## **Informe Consolidado de Solicitud de Aclaraciones, Rectificaciones y/o Ampliaciones Complementario a la Declaración de Impacto Ambiental del Proyecto "Modificación Cantera Hernán Muñoz"**

El presente Informe Consolidado de Solicitud de Aclaraciones, Rectificaciones o Ampliaciones a la Declaración de Impacto Ambiental del proyecto "Modificación Cantera Hernán Muñoz", contiene las observaciones generadas en virtud de la revisión de la Adenda.

Figura 1: Área de influencia para fauna nativa.

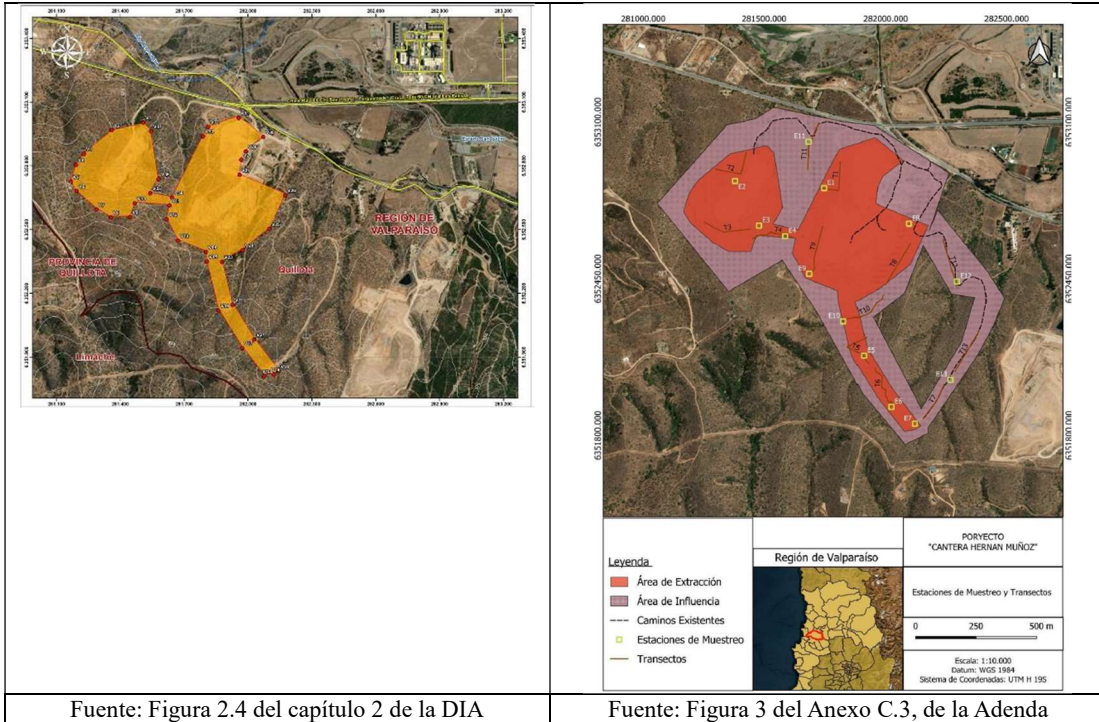
21. Dadas las observaciones realizadas en el ICSARA, el área de influencia (AI) vario de lo presentado en la DIA, como es posible observar en las siguientes imágenes.

Figura 2: Estaciones de muestreo.

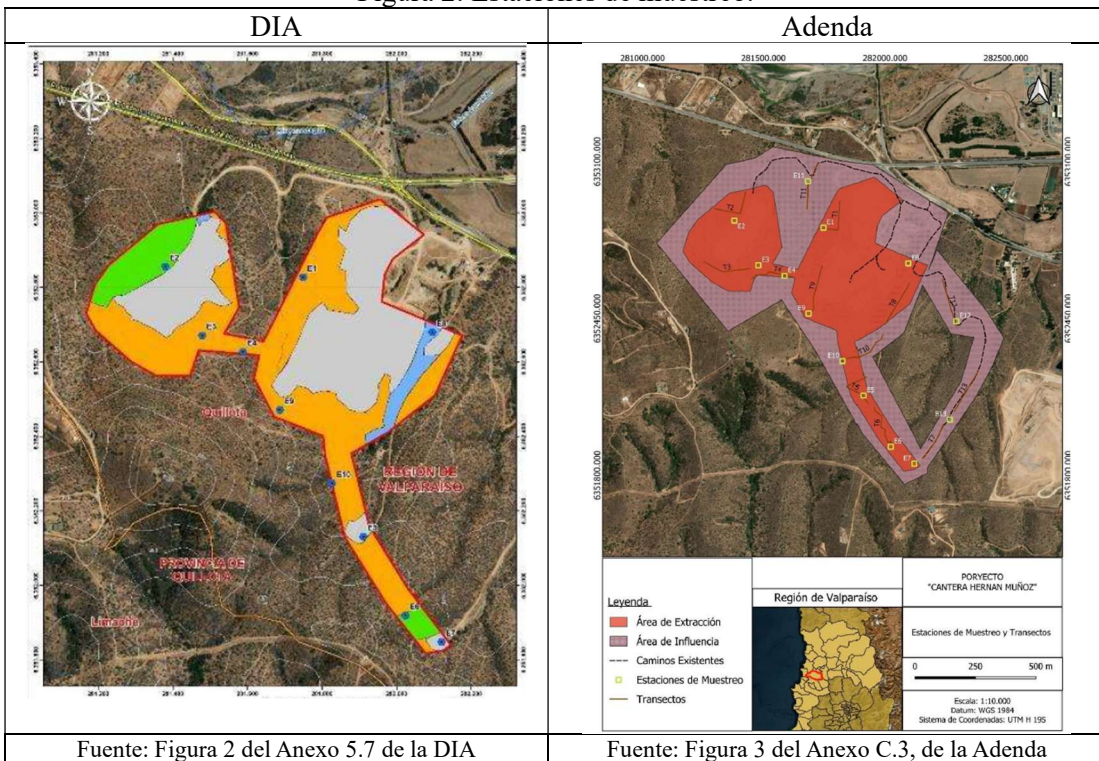
Además, para la caracterización de la fauna, y consecuente con el aumento del área de influencia, en la Adenda se aumentaron las estaciones de muestreo respecto de la DIA, como es posible observar en las siguientes imágenes.

Por lo que, se solicita justificar técnicamente los puntos de muestro, así como no haber aumentado el área de influencia y los puntos de muestro, en hábitats de quebradas que quedarán fuera del área de extracción, lo que significaría que la fauna nativa existente no se verá desplazada.

Figura 3: Red hídrica en el área de influencia del proyecto.

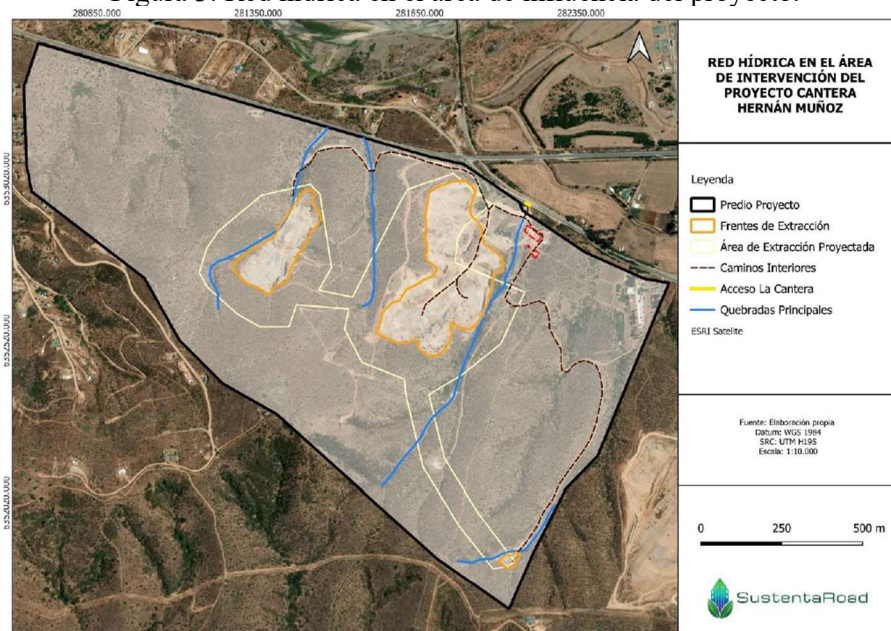
22. Directamente relacionado con la observación anterior, en la Figura 6 de la Adenda, se reconoce la red hídrica en el área del proyecto, donde se observan 4 quebradas principales.

Sin embargo, no se reconocen estas 4 quebradas como “Formación Quebrada” o hábitats para fauna que se muestran en la figura 2 del Anexo C.3 de la Adenda:

Figura 4: Ambientes para Red hídrica en el área de influencia del proyecto.

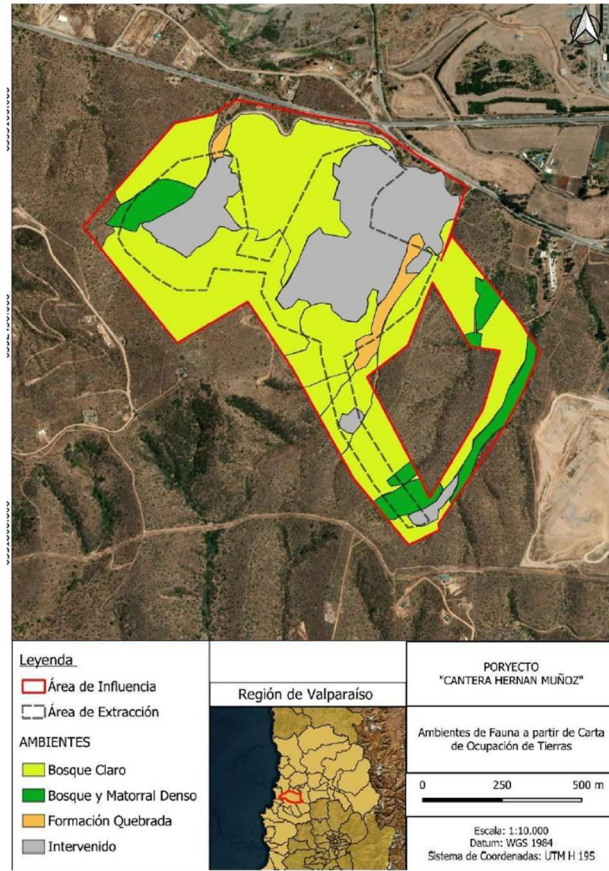
Por lo que se solicita justificar lo anterior, y con ello, analizar si estos ambientes deben incluirse en el análisis de ruido para este componente ambiental.

La duda se genera al observar la siguiente imagen, Figura 2 del Anexo C.3 (Figura 4 del presente ICSARA complementario), donde se aprecia que fuera de las zonas a extraer (línea punteada) hay bosque y matorral denso (color verde oscuro) y formación de quebrada (color naranja), zonas en la cuales es esperable encontrar fauna nativa.
